Modulo per la presentazione delle osservazioni per i piani/programmi/progetti sottoposti a procedimenti di valutazione ambientale di competenza statale

ID: 10068 Progetto per la realizzazione di un impianto eolico composto da 9 aerogeneratori della potenza unitaria di 7,2 MW per la produzione di energia da realizzarsi nel territorio comunale di Tarquinia (VT), potenza complessiva 64,8 MW

Abbildung 7: Trefferhäufigkeiten [1/m²] bei Rotorblattbruch. Rotorblattradius schwarz gestrichelt.

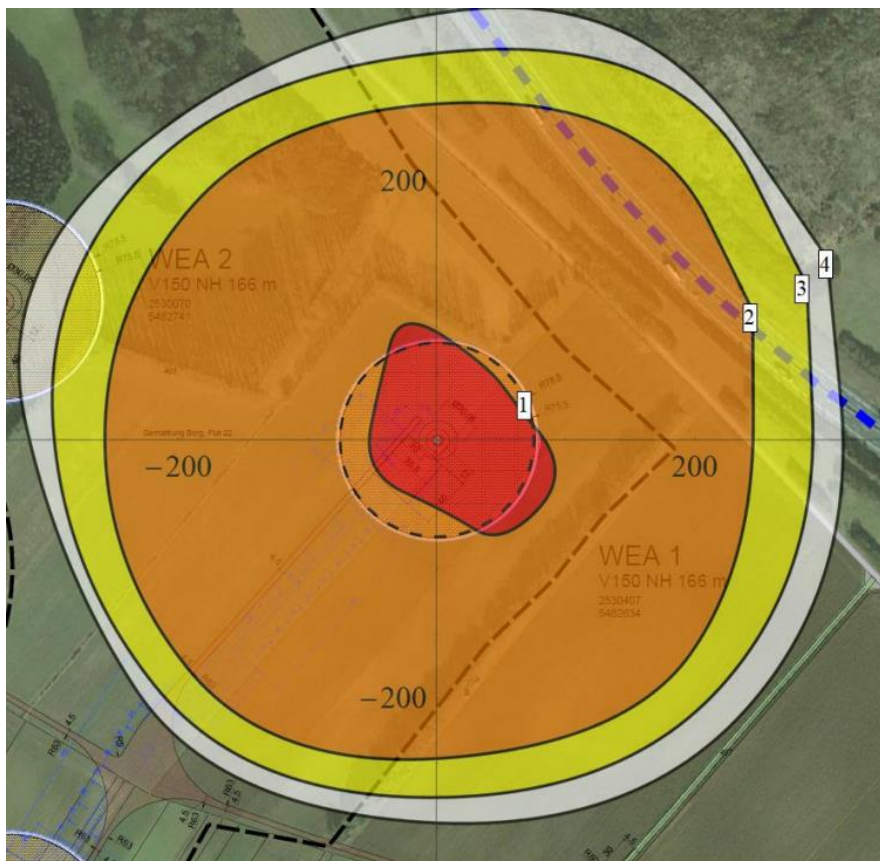
Lo studio di impatto ambientale tratta tale rischio (ES.5 Gittata massima elementi rotanti per rottura accidentale) in modo semplicistico e adducendo riferimenti bibliografici superati, mentre lo standard internazionale attuale di trattamento ingegneristico consiste in simulazioni numeriche, dove si tiene conto anche delle condizioni di ventosità. Un esempio

tratto da ([Gutachtliche Stellungnahme \(uvp-verbund.de\)](https://www.uvp-verbund.de)), p. 26) per un aerogeneratore comparabile a quello da progetto, illustra il fatto, che il rischio reale è molto più importante di quanto riportato nello studio di impatto ambientale sotto esame.

Esempio per il trattamento del rischio per la salute umana dal distacco di pezzi di una pala. La zona arancione è quella da considerare da “zona di rispetto”, dove non si dovrebbero trovare luoghi di frequentazione quotidiana dall’uomo (abitazioni, luoghi di lavoro, strade, linee di ferrovia ...).

In conclusione, è necessario analizzare il rischio per la salute pubblica da rottura e distacco di una pala, da distacco di pezzi di una pala e da ribaltamento della turbina con procedimenti ingegneristici aggiornati e rivalutare le posizioni degli aerogeneratori.
